国 関 整 水 第 3 1 9 号  
平成 20 年 11 月 26 日

八ツ場ダム建設事業について（回答）

平成 20 年 10 月 14 日付け特ダ第 104-23 号で照会のありました標記について、別添のとおり回答いたします。

## 図6の右岸横坑(R-3)内の熱水変質帯の写真

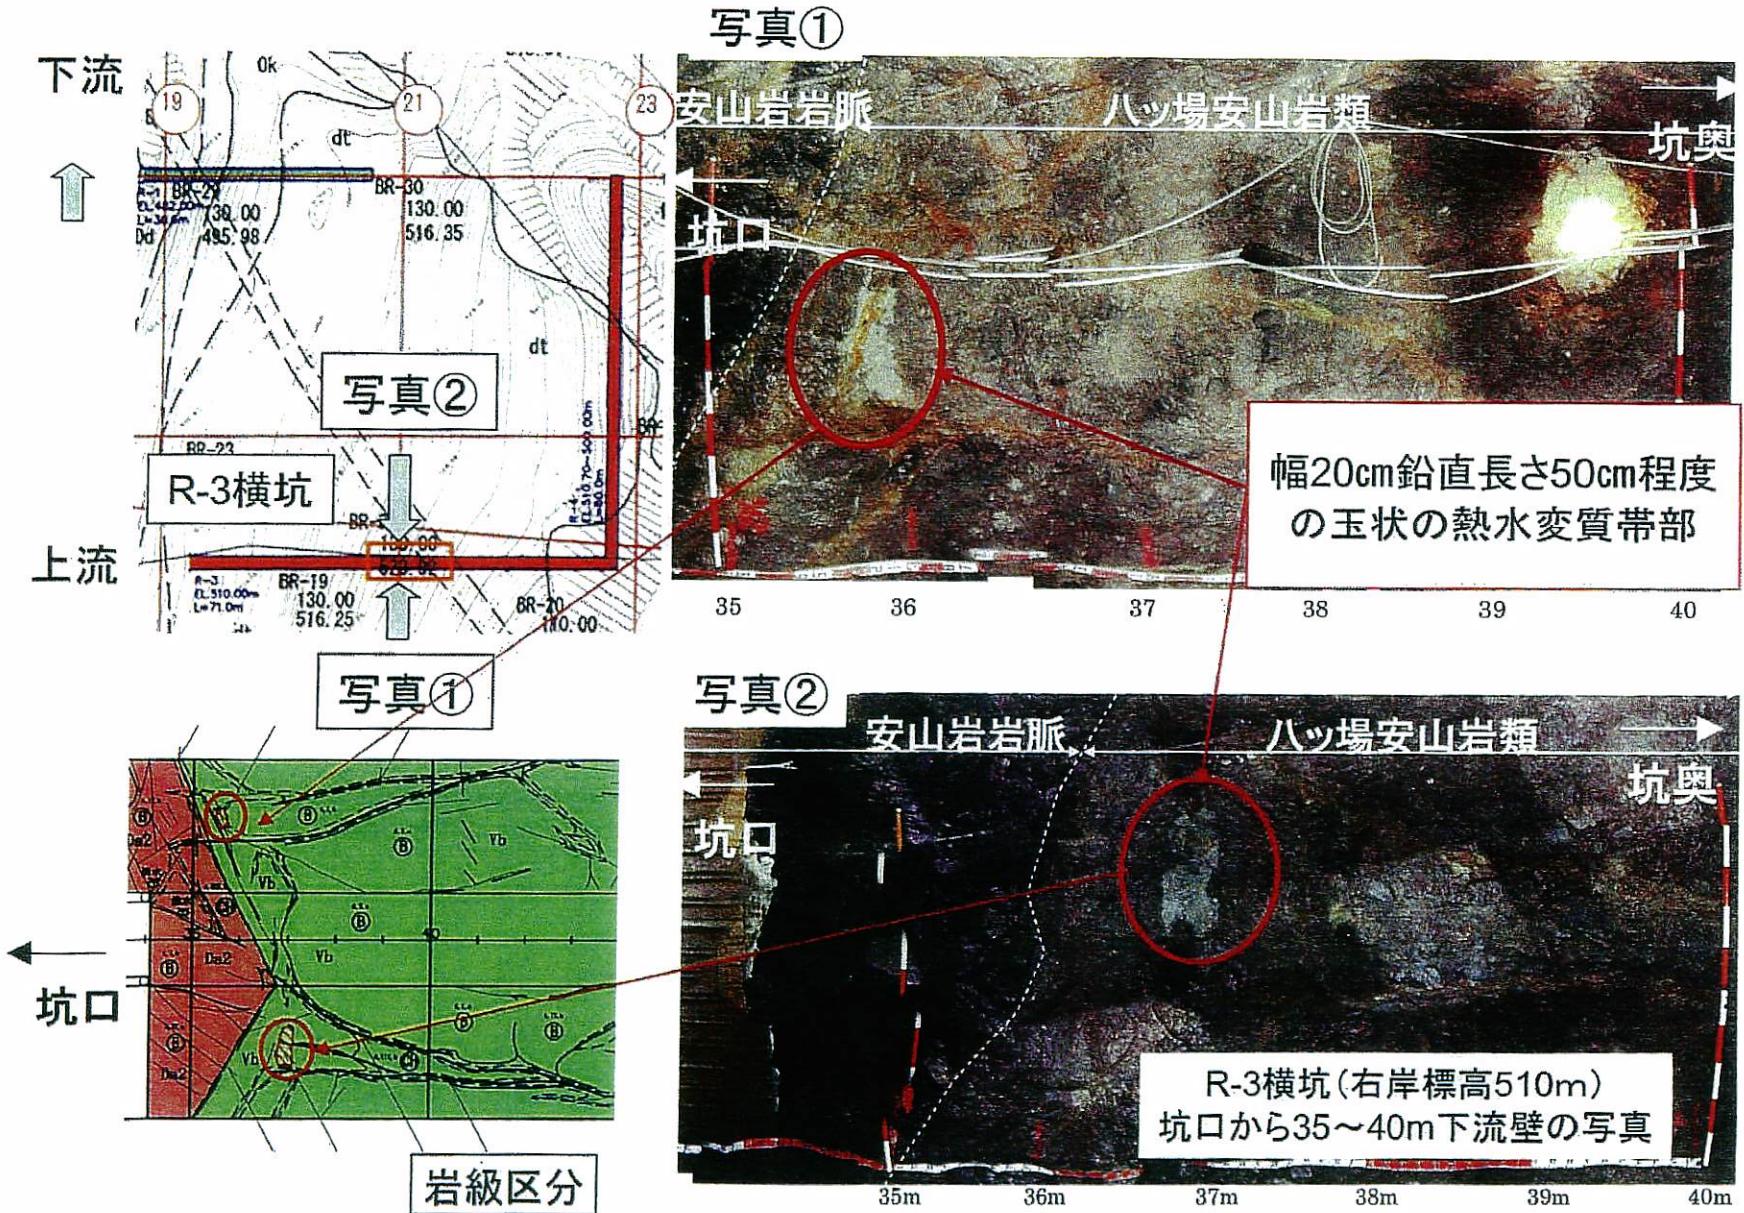
また、右岸横坑の枝坑での変質帯は坑内7m地点で収束するとしているが、これは、枝坑と変質帯の交差部を見ているだけであり、また、枝坑6m付近では変質帯が途切れており、ここで、新たな亀裂に乗り換えたと見られるところから、変質帯はさらに上方に延長しているとも判断できる。

坂巻氏は、打越造成等ダムサイト両岸に分布する热水変質帯の分布から、ダムサイトに热水変質帯が延びていると見るべきであるとしているが、前回回答文書（5、6ページ）で回答したとおり、平成17年度のダム軸の横坑調査により、热水変質帯の分布はダムサイト近傍ではほとんど認められず、ダム軸付近の基礎岩盤は、良好な岩盤で十分な強度を有していると判断している。また、前回回答文書以降、平成19年度の調査で、平成17年度の横坑調査箇所より約30m高い標高で新たな横坑調査を実施している（図1から3参照）が、下方から上方へ連続する热水変質も無いことが確認されている（図5から7参照）。このようにダムサイトでは热水変質の影響はなく、基礎岩盤の安全性は確保されていると判断している。

ルジオンマップ(0軸の横断図)

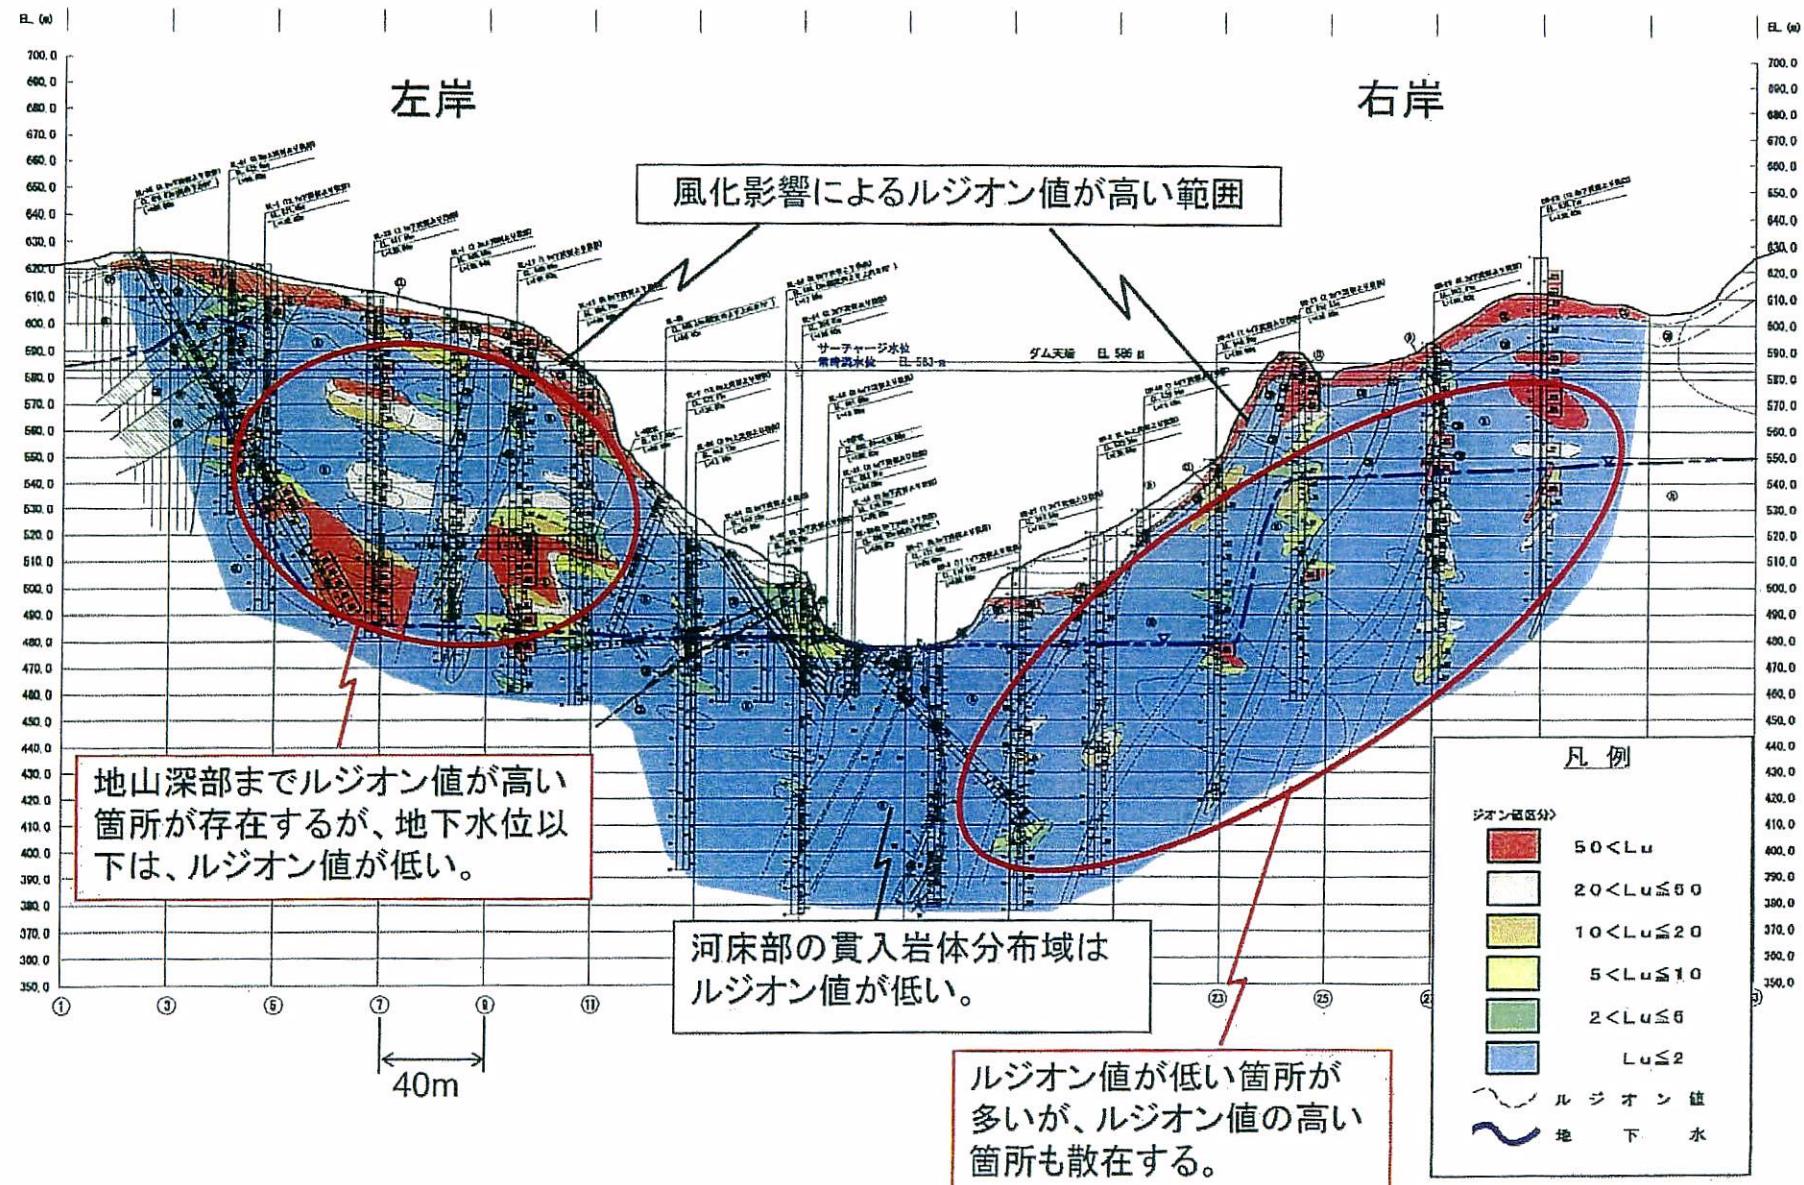
- (1) 国土交通省は、ダム高が最も高くなる（水深が最大となる）河床付近の基礎地盤ではルジオン値は小さく、難透水層であるとしているが、右岸の河床標高以深でも40を越えるルジオン値が分布しているなど、ルジオン値が高い傾向が認められる。左岸についても河床標高以深で高い値のルジオン値（10を超える）が分布しており、「河床付近の基礎地盤ではルジオン値は小さい。すなわち難透水層である。」と断定するのは誤りである。
- (2) 左岸山側には地山から河床標高に達するボーリング調査データはほとんど存在していないが、ルジオンマップで示されている河床部付近の高透水帯については、より山側で所定深度までのボーリング掘削により確認する必要がある。水平割れ目が発達していることから、割れ目はさらに山側に延びている可能性が高く、したがって、高ルジオン値の分布もさらに広がる可能性がある。この点において、ダム軸付近に示されているルジオンマップの高透水帯の分布の判定には誤りがある。
- (3) 河床標高以深はルジオン値が小さいという主張にはもうひとつ誤りがある。ルジオン試験においては、調査する岩盤の性質から、限界圧あり型、限界圧なし型、昇圧しない型等に分類されるが、限界圧あり型や昇圧しない型は、本来ダム基礎岩盤中にあってはいけないものである。

これまでの調査では、ダム軸下流の断面において左岸山側部で河床付近までの深さのボーリング調査を行っており、地下水位や難透水層が確認されていたことから、ダム軸の山側においても同様に難透水性であると想定していたが、その後ダム軸における透水性評価の精度向上を図るため、平成18年度に追加ボーリングを実施（図1から3参照）したところ、左岸高標高部ではダムのサーチャージ水位（常時満水位）の標高以上の位置で安定した地下水位を確認しており、また高ルジオン値の分布域の広がりも見られなかった（図8、9参照）。

したがって、割れ目がさらに左岸山側に延びている可能性は低く、また高ルジオン値の分布も広がる可能性は無いと判断している。
